Oggetto: progetto di fattibilità tecnico economica del Quadruplicamento della linea ferroviaria Fortezza - Verona, asse ferroviario Monaco - Verona, accesso sud dalla galleria di base del Brennero - lotto 3°: circonvallazione di Trento - CUP: J41C09000000005

OSSERVAZIONI ALLE INTEGRAZIONI PROGETTUALI PRESENTATE DA R.F.I.

Rete dei Cittadini

Dibattito Pubblico
**CIRCONVALLAZIONE
FERROVIARIA TRENTO**

Figura 16 Schematizzazione in sezione della propagazione delle onde vibrazionali in galleria

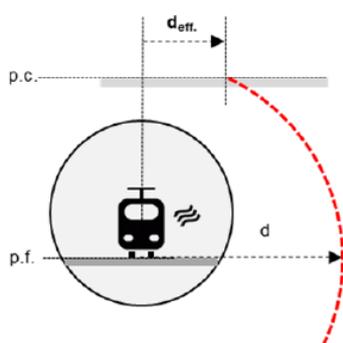
A pagina 46 è invece riportato la schematizzazione della propagazione delle onde vibrazionali in galleria, i cui risultati devono essere accettati dal lettore con un atto di fede, in quanto non è riportato alcun calcolo che ha portato al risultato dichiarato da Italferr che il superamento del limite notturno previsto dalla norma UNI 9614 è previsto solo per la fascia di 10 m lungo il tracciato. Come si può vedere nella pagina seguente, nell'immagine che riporta tutti gli edifici interessati dal superamento della norma UNI per quanto riguarda il livello delle vibrazioni notturne, tutta la fascia di 10 m lungo ognuna delle due canne di galleria prevista, subirà livelli elevati di vibrazioni. Quale sarà il livello reale è del tutto ignoto, ma certamente superiore a quello stimato da Italferr sia per aver considerato analoga la tratta Milano Rogoredo, del tutto differente dal percorso di Trento, sia da una sottovalutazione del tempo di percorrenza dei terreni merci, situazione che induce a pensare che l'intero calcolo punti a sottostimare il pericolo di presenza di vibrazioni. Nel corso del dibattito pubblico un residente disse testualmente al rappresentante di R.F.I.: "io mi fido di voi, oggi la mia casa è assolutamente tranquilla e non sento il passaggio di nessun treno, se dopo le vostre opere mi sentirò passare e percepirò vibrazioni e rumore, chi mi risarcirà i danni del deprezzamento che subirà la mia abitazione? Chi mi risarcirà il danno biologico per non poter più dormire?" La risposta testuale del rappresentante di R.F.I. è stata la seguente: purtroppo la normativa non prevede alcun risarcimento danni in questo caso.

Estratto progetto circoscrizione ferroviaria (in giallo terrazzamento di Via di Pietrastretta ed in tratteggio il possibile tracciato alternativo)

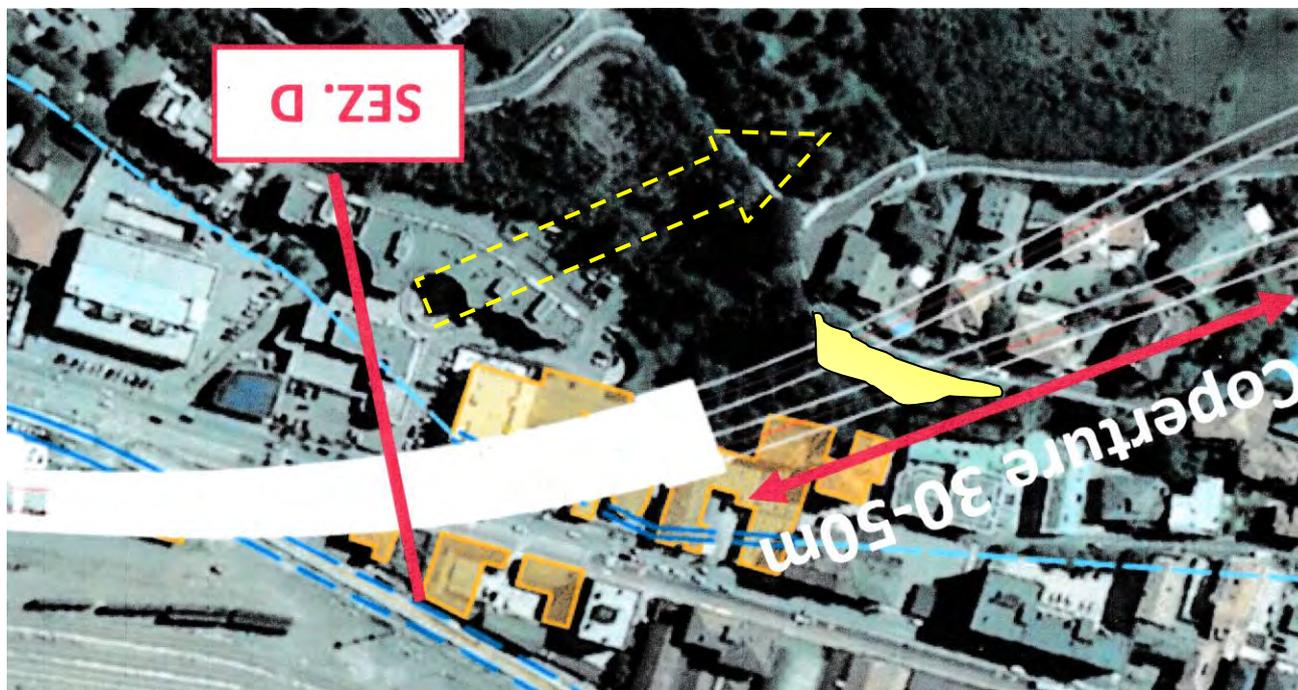
Il portale di accesso delle gallerie così come ora previsto avviene in corrispondenza del margine sud del vecchio fronte di cava, in prossimità della linea di faglia andando quindi ad interessare un ammasso roccioso di per se fragile (Formazioni di Chiusole e della Scaglia Rossa) e sicuramente "disturbato" dalla presenza della faglia. Se è infatti vero che al piede del versante roccioso le gallerie risulteranno già al di sotto del locale p.c. è altrettanto vero che le perforazioni e in generale le lavorazioni previste in questo specifico settore potranno avere delle ripercussioni dirette (vibrazioni) sulla stabilità del sovrastante fronte roccioso che già in passato ha evidenziato la sua instabilità e, considerato l'andamento del tracciato previsto, si ripercuoterà fino all'altezza del centro per i non vedenti in Via malvasia, per il tratto quindi sotteso a monte dal terrazzamento a lato strada della porzione sommitale di Via di Pietrastretta (vedi estratto sopra riportato).

Al di là della fragilità intrinseca della roccia e della presenza di una faglia in corrispondenza del portale di accesso si tenga inoltre presente che le scarpate rocciose presenti tra Via Pietrastretta / Via Comboni ed il fondovalle sono ancora i fronti di scavo della vecchia cava - e quindi con roccia detensionata - mai ripristinati e messi in sicurezza in maniera definitiva ma oggetto nel tempo di interventi puntuali al manifestarsi di dissesti. Qualsiasi intervento in tale contesto, e soprattutto quelli ora previsti, richiederanno preventivamente la messa in sicurezza e la stabilizzazione anche in profondità del fronte roccioso per il tratto sopra definito prima di poter procedere alla realizzazione del portale stesso
